**Réponses aux demandes de compléments  
de la DDT de la Saône-et-Loire, et  
de la DREAL Bourgogne-Franche-Comté,**

**dans le cadre de l'instruction de la demande de Permis de Construire et de la  
demande de Défrichage,**

**relatifs au projet de centrale photovoltaïque au sol sur une ancienne carrière,  
Commune de Le Puley**

29 mai 2024

**Observation N°4 : Perméabilité de la clôture**

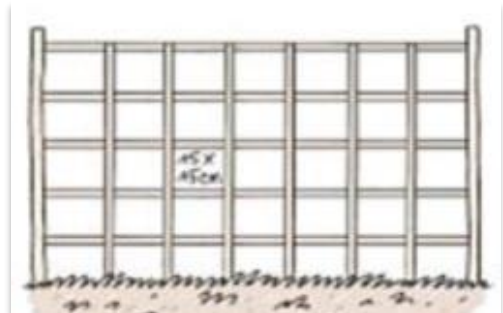
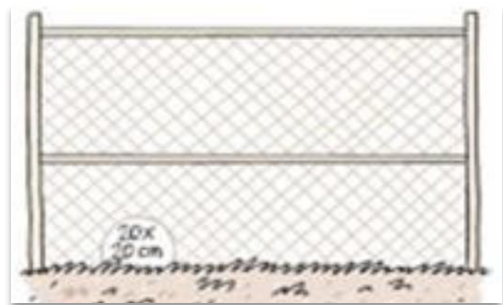
- la perméabilité de la clôture à la petite faune : plusieurs options sont proposées notamment des ouvertures régulières dans la clôture. L'intervalle entre chaque ouverture n'est pas précisé. Il doit être suffisant pour maintenir une bonne transparence du site pour la petite faune.

L'intervalle entre chaque ouverture pour la perméabilité de la petite faune n'était effectivement pas précisé dans l'étude d'impact (voir page 223 du document de l'étude d'impact) :

A ce jour, deux solutions sont privilégiées :

- celle avec des ouvertures de 20 cm par 20 cm comme indiqué sur le plan ci-contre. Ces ouvertures seraient espacées de 40 mètres. Le retour d'expérience de cette solution est bon, permettant le passage de la petite faune mais empêchant les loups de pénétrer dans le parc.
- celle consistant à installer un grillage soudé de type progressif avec des mailles de 15 cm par 15 cm en partie basse. Là aussi, le retour d'expérience de cette solution est bon, permettant le passage de la petite faune sur tout le linéaire clôturé tout en empêchant les loups de pénétrer dans le parc.

Ces deux solutions présentent des intervalles suffisants pour permettre une bonne transparence du site pour la petite faune.
